PROPOZYCYJNA ZMIANA
LOKALIZACJI TRAKTU PEZSZEGO

RWE Stoen Operator sp. z o.o.
inwertycja Sieciowe SN i NN
Akceptuje się przedstawioną lokalizację
stacji transformatorowej 15/0,4kV P30
typ. Heb-A 20/k 30-3

Warszawa dnia 25.01.2016r.

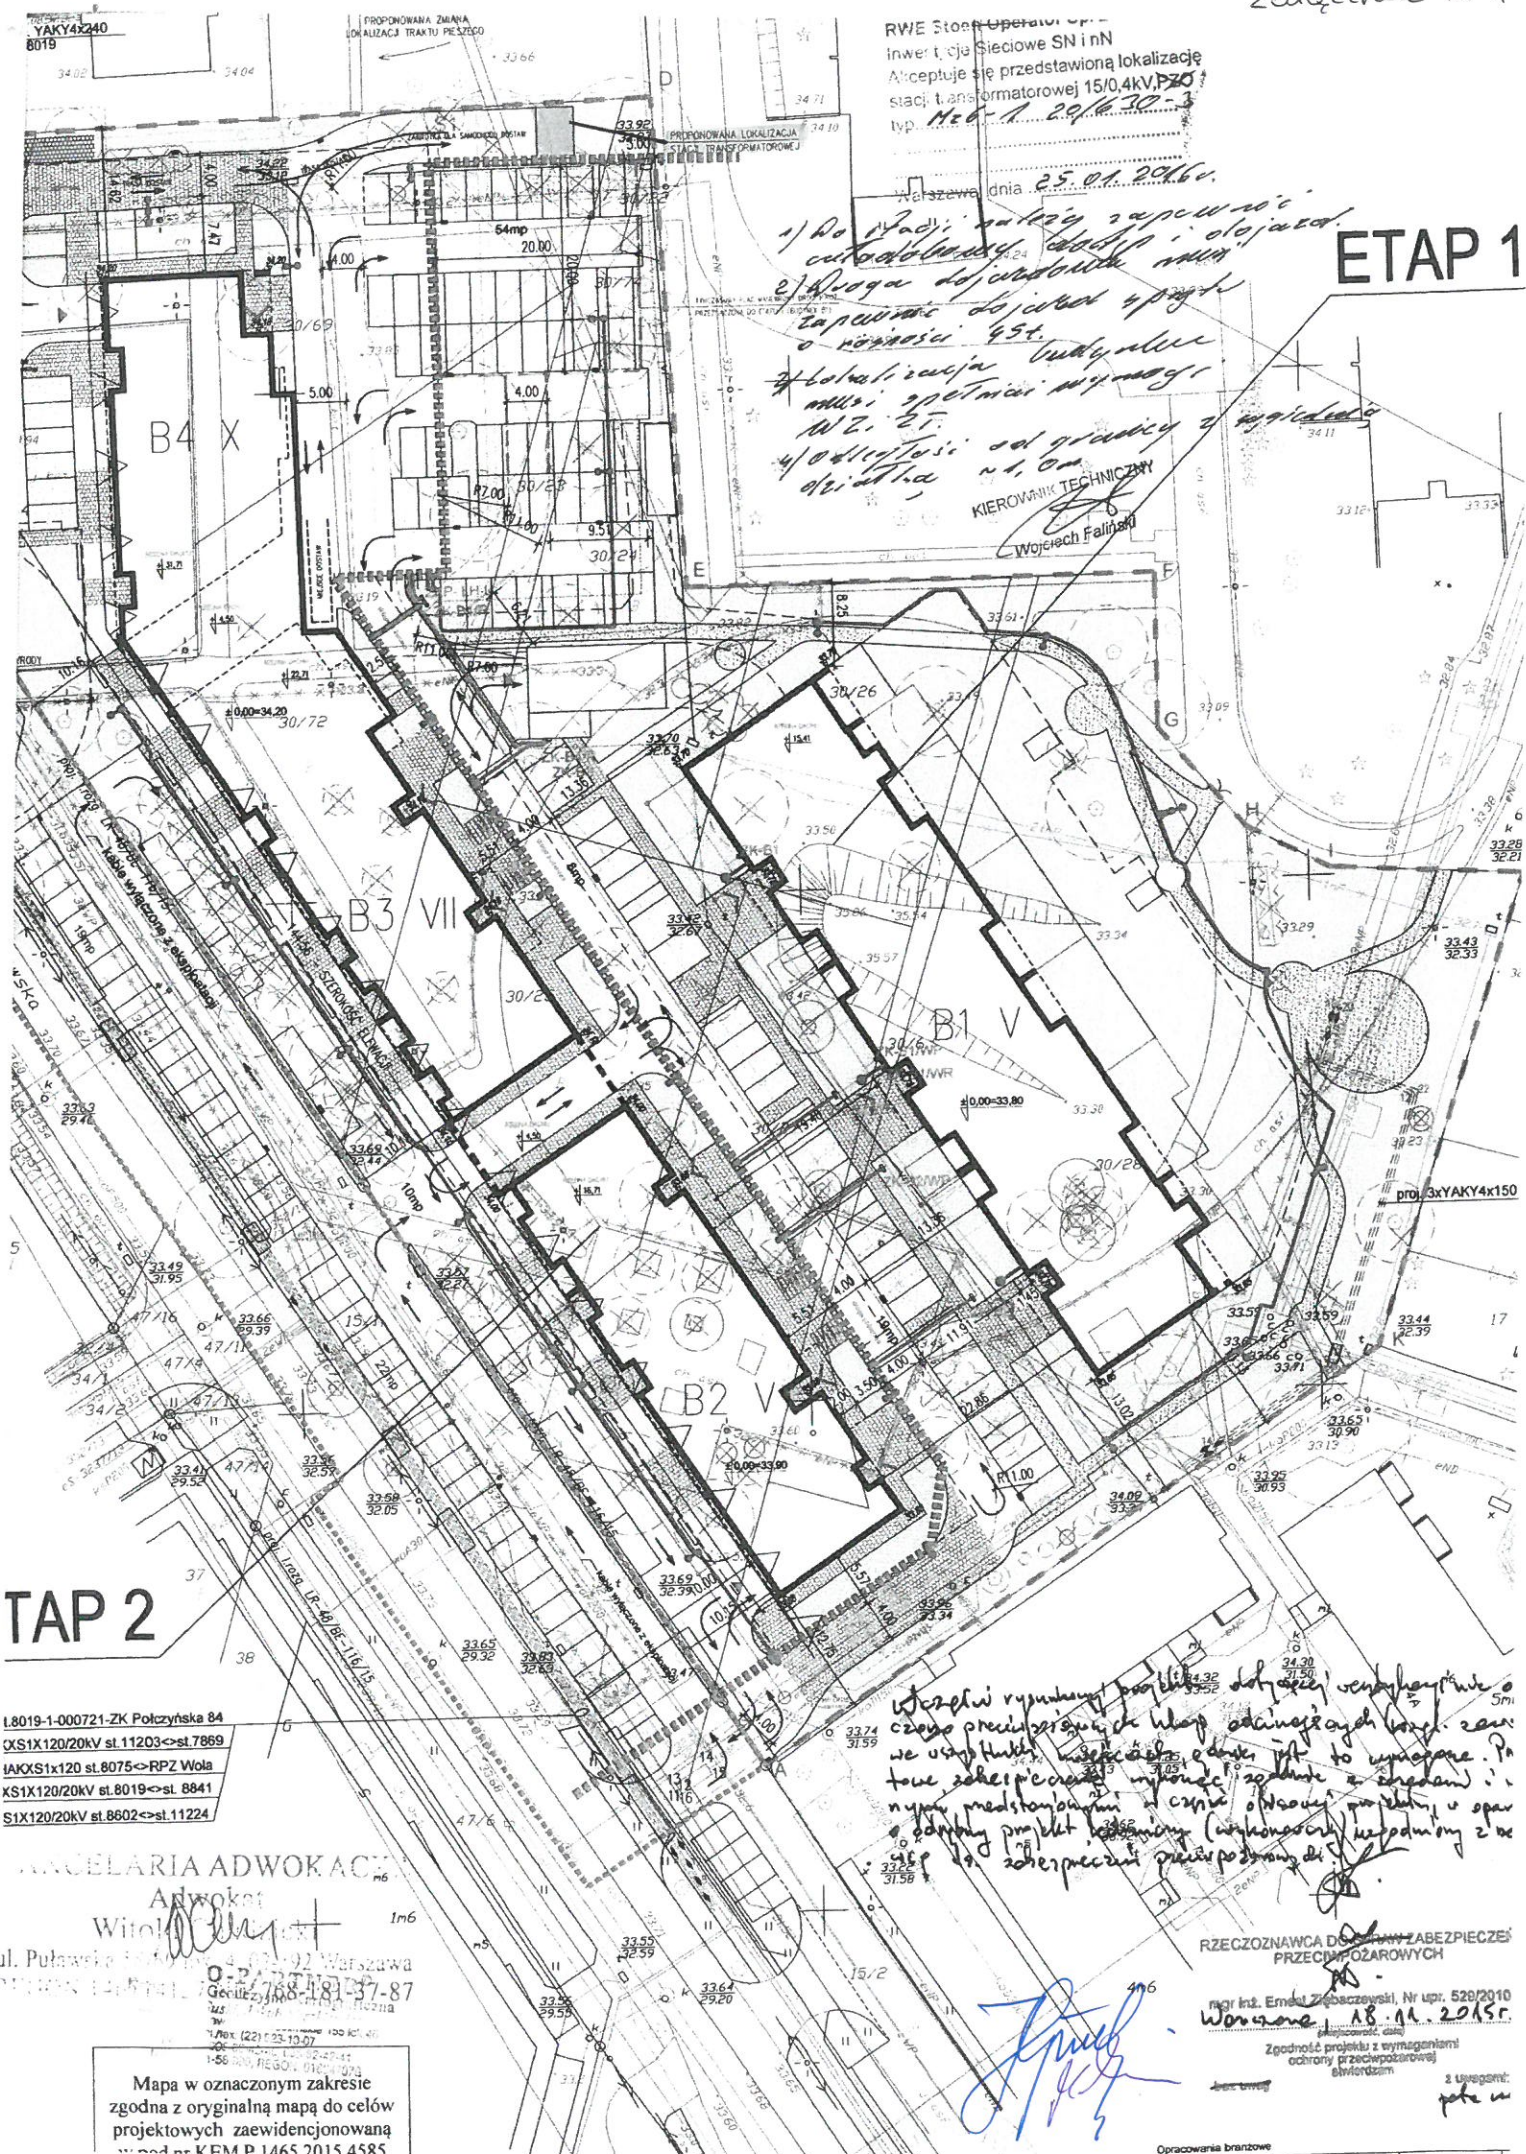
- 1) Do stud. należy zapewnić całkowitą izolację obwod. i obojęd.
- 2) Droga dojazdowa musi zapewnić dojazd 4-pojazd o wysokości 4,5t.
- 3) Lokalizacja budynku musi być spełniona w wym. art. 21.
- 4) Odległość od granicy z sąsiadem musi być > 1,0m
